DODATEK č. 2

SMLOUVY O DÍLO

„Modernizace prostor 2.NP budovy KŘP Libereckého kraje-ul. Pastýřská č.p.589, 590 vč. pořízení vybavení za účelem snížení dopadů pandemie COVID-19“

Změnový list

Změna č.2.04**Předmět změny č.2.04**

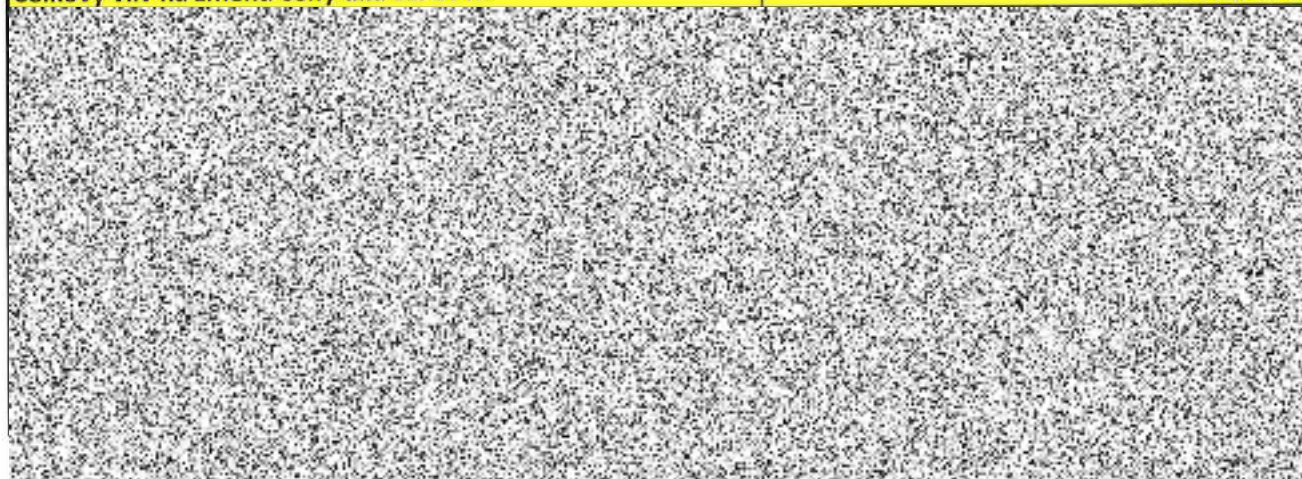
Odpčet SDK podhledu, montáže a demontáže VZT jednotek

Dle PD má být provedena demontáž a opětovná montáž stávajících VZT jednotek umístěných v m.č.267 a to z důvodu provedení SDK podhledu.

| stávající VZT jednotky budou ponechány na původním místě, v m.č. 265, 266 a 267 bude provedena pouze výmalba stropu. SDK podhled nebude v těchto místnostech proveden. | | | |
| Stávající VZT jednotky budou ponechány na původním místě a to z důvodu možného poškození těchto jednotek při demontáži a opětovné montáži. Z tohoto důvodu se v m.č. 265, 266 a 267 nebude provádět nový snížený SDK podhled. Vzhledem k tomu, že se jedná o technické místnosti nebude mít toto vliv na celkovou kvalitu díla. | | | |
